COMPRESSEUR WABCO POUR MERCEDES-BENZ

REFERENCE DES PRODUITS ET CORRESPONDANCES

Compresseur WABCO 912 510 104 0

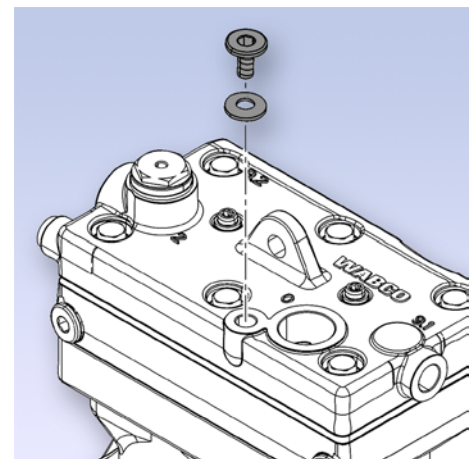
Faisant référence à notre gamme actuelle, nous tenions à vous faire part de la possibilité d'échanger les compresseurs Voith utilisés dans les véhicules Mercedes Benz à moteur OM 457, pour les remplacer par les compresseurs WABCO suivants.

- Référence WABCO : 912 510 104 0
- Remplacement de / Correspondance :
Mercedes Benz A 457 130 49 15
Voith 149.00056411

Lors de l'échange du compresseur sur des véhicules n'utilisant pas le Power Reduction System (orifice 4), il convient de fermer cet orifice sur le compresseur WABCO, à l'aide du kit de réparation WABCO 912 510 933 2.

Fermer le raccordement 4 du compresseur
